Правила № 127 ООН (безопасность пешеходов)

**Предложение по дополнению 3 к поправкам серии 03 и
дополнению 2 к поправкам серии 04 к Правилам № 127
ООН (безопасность пешеходов)****Представлено экспертами от Германии, Нидерландов, Франции
и Международной организации предприятий автомобильной
промышленности* ****

«Рис. 13

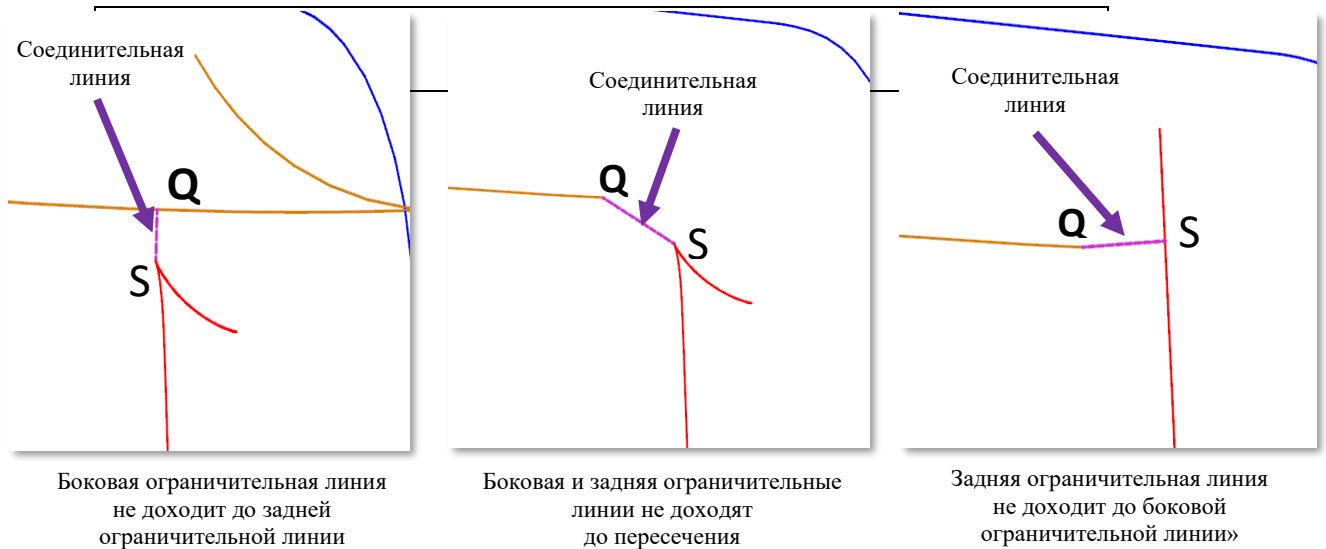
Пункт 2.44, рис. 13 изменить следующим образом:

В настоящем предложении уточняется порядок определения третей зоны испытания ветрового стекла, исправляются обозначения верхних углов на Q и Q' вместо R и R' на рис. 13, а также обновляется рис. 14.

Рис. 17
Трети зоны испытания ветрового стекла

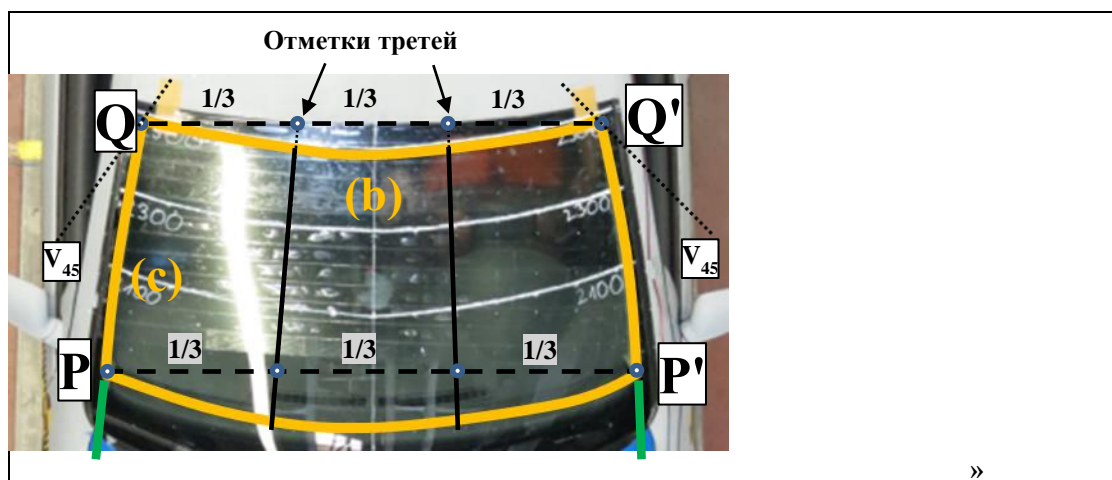
Пункт 2.49 изменить следующим образом:

«2.49 “Одна Треть зоны испытания ветрового стекла” означает геометрический след зоны между боковыми границами зоны испытания ветрового стекла согласно определению в пункте 2.44 с), измеренный при помощи гибкой ленты по внешнему контуру ветрового стекла на любой поперечной секции, разделенной на три равные части разделенной линиями, проходящими через отметки третей на линиях P–P' и Q–Q' (последние — это верхние угловые точки зоны испытания ветрового стекла), как показано на рис. 17. Проводят все линии и измеряют три равные части при помощи гибкой ленты по внешнему контуру

ветрового стекла. Если Q и Q' совпадают с P и P' , то Q и Q' откладываются на линиях, соответствующих боковой границе, как определено в пункте 2.44 с), позади P и P' , соответственно.

Если отсутствует четкая “точка Q ”, где бы пересекались линии b) и с), определенные в пункте 2.44, то искомая “точка Q ” определяется в точке первичного касания вертикальной плоскости V_{45} , пересекающей вертикальную продольную центральную плоскость транспортного средства под углом 45° , с соединительной линией b)–с) границы зоны испытания ветрового стекла.

Если b) и с) не пересекаются, а открытая зона испытания закрыта соединительной линией, как показано на рис. 13, то “точка Q ” определяется центром этой соединительной линии.».
